改善箇所説明図

不具合の内容

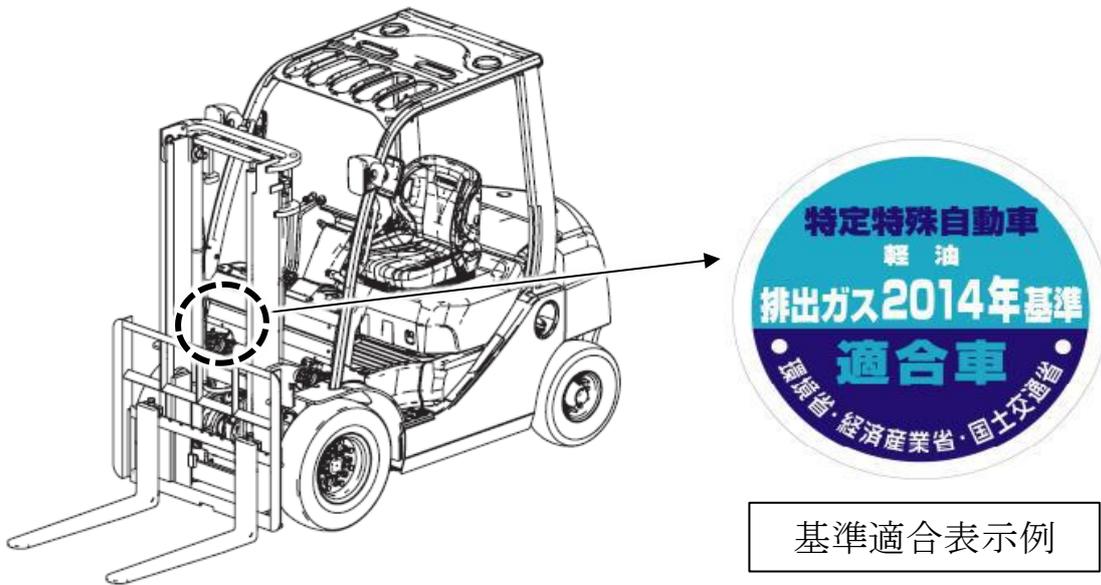
- ①エンジン式フォークリフトおよびショベルローダの基準適合表示において、販売後に基準適合表示の毀損等があった際の対応が不適切なため、車両に基準適合表示が貼られていないおそれがある。
- ②基準適合表示の補給の設定方法が不適切なため、基準適合表示を出荷する際に貼付対象車両の確認なく、販売店へ出荷したため、誤った基準適合表示が貼られているおそれがある。

基準適合表示の状態を確認し、適正な基準適合表示を貼り付ける。

基準適合表示の左上に白ペイントを塗布する。
